核四廠一號機反應爐基座第一層 EL-8200 ~+4500mm 混凝土澆置專案視察報告

原子能委員會核能管制處

中華民國九十三年十一月十三日

圖二：通道上、下方小隔艙示意圖

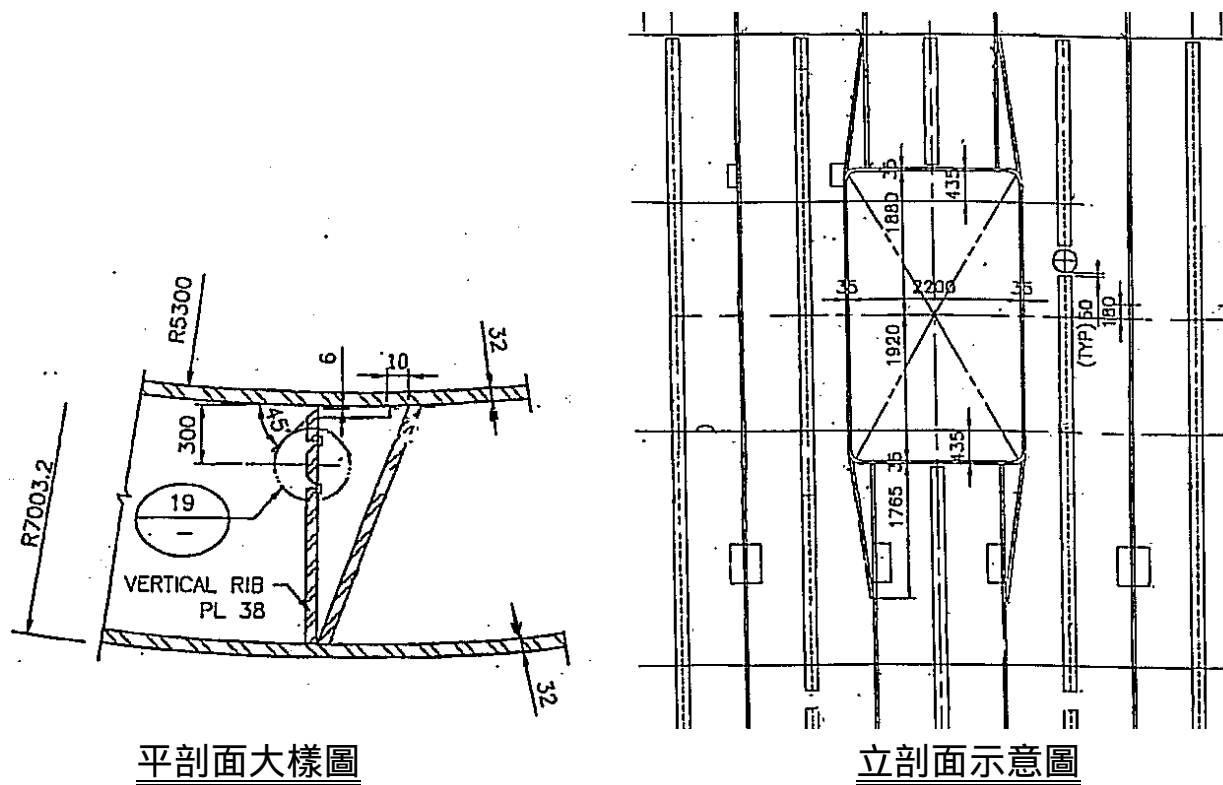
除此之外，於現場查證時，發現在設備艙門（Equipment Hatch）及人員設備通道（Personnel Air Lock）上、下方兩側各有一小塊鋼隔鈑圍成三角小格艙（Dwg. C237B-144-B008 參圖二小隔艙示意圖），依 Dwg. C237B-244-A026 Q & AC 斷面及細部 19 圖明白標示該隔艙留

有橢圓形開口（如圖三），係為加勁鈹內側銲接所開設之預留孔，並非混凝土澆置孔，圖面並規定開孔需以鋼鈹封銲。以當時作業情形來看，鋼構或混凝土澆置之經辦課似乎均未發現此問題，澆置時是否仍有銲接作業應銲接未完成，是否有無法深入澆置的未知死角等，均有必要請各經辦課查證清楚，並規劃適當作業程序後，始得進行混凝土澆置作業。

(一)在 Equipment Hatch 及 Personnel Air Lock 通道上、下方兩側各有一塊小鋼板圍成的小隔艙（參考圖面 DWg.C237B-144-B008），澆置計畫書中未說明其澆置方式為何。

(二)前項隔艙留有 45x35cm 之橢圓型開口，經汽源課表示係為了內側有一加強板需銲接所開之口（參考圖面 DWg.C237B-244-A026 Q & AC 斷面及細部 19 圖），故該預留孔並非混凝土澆置孔，且將進行鋼板封銲，有以下事項請澄清：

- 1.小隔艙是否須澆置混凝土，請在鋼板封銲前儘速確認。
- 2.預留孔需進行鋼板封銲，在本次視察前似乎尚未進行封銲，恐有遺漏之可能，請全面查核是否尚有類似情形。
- 3.請加強汽源課與土木課間工作界面配合之查核機制。
- 4.請土木課全面檢查基座本體內空間，確認澆置計畫已完全涵蓋所有之隔艙。

以上事項本會已開立視察備忘錄 LM-會核-93-07（如附件一）要求台電公司澄清並改善，台電公司龍門施工處則已重新修訂澆置計畫書內容，詳細擬定各項作業及管控方式，將計畫範圍限定於本次（第一次）的混凝土澆置作業，並進行第四次的混凝土澆置性試驗，來模擬測試確認本次強塑混凝土配比進行澆置作業之工作性，是否可符合施工作業要求。在小隔艙部分，封鈹作業已完成，此部份之混凝土澆置則不與本次混凝土澆置同時進行，將另案以不收縮水泥漿壓力灌入，此部份作業則列入本會後續管制追蹤項目。

- 二、現場查證發現在設備艙門 (Equipment Hatch) 及人員通道氣鎖門 (Personnel Air Lock) 之上、下方兩側各有一小塊鋼隔板圍成三角小格艙，奇異公司已答覆台電公司必須填充混凝土，但現場作業有遺漏的可能，經本會要求後，施工處已全面清查無類似小隔艙，同時是否有需補銲而未銲者，經查證亦無類似小隔艙應封銲而未銲情形。
- 三、對於有頂板部份之混凝土充填方式，是否會形成氣室部份，施工處在本會要求確認下，已改採保留 20 cm 頂部不一次澆置完，而另以不收縮水泥壓力灌漿方式進行，並將前項小隔艙部分，納入此部份作業，本項本會將列為持續追蹤管制項目。
- 四、混凝土配比採用 DHII-9.5-21-F15-C 流動化劑的強塑性混凝土，均滿足設計規範對 ASTM C1017 之規定，採用 28 天齡期 4000psi 的設計配比，亦滿足設計規範對 91 天齡期 4000psi 之規定，並經中興大學混凝土試驗室試驗結果超過設計要求強度。
- 五、本作業前進行澆置性試驗以模擬實際澆置時，需以何種方式進行，及可能會面臨的問題，在查證後發現本次澆置性試驗的結果在顧及混凝土充填性，而忽略試驗採用木模與實際鋼板間的差異，例如搗實敲擊測試高程位置及浮水蓄積的問題，另外包括天候防護的問題，及其他相關事項等，已請經辦課將這些經驗回饋至第二、三次的基座混凝土澆置作業中，以確實掌握實際作業的所有可能狀況。
- 六、基座混凝土澆置作業與一般其他區域混凝土澆置的作業環境有所不同，一般區域混凝土澆置時，四周並無重要設備安裝，因此無設備遭受污染的顧慮，但基座內側下方已有許多重要安全相關設備，需格外注意澆置中有混凝土噴濺、下乾井積水及設備防護的情形，由結果來看這部分為此次澆置作業美中不足之處，事後各相關經辦課也立即改善完成，相信有這次的經驗下次澆置會比
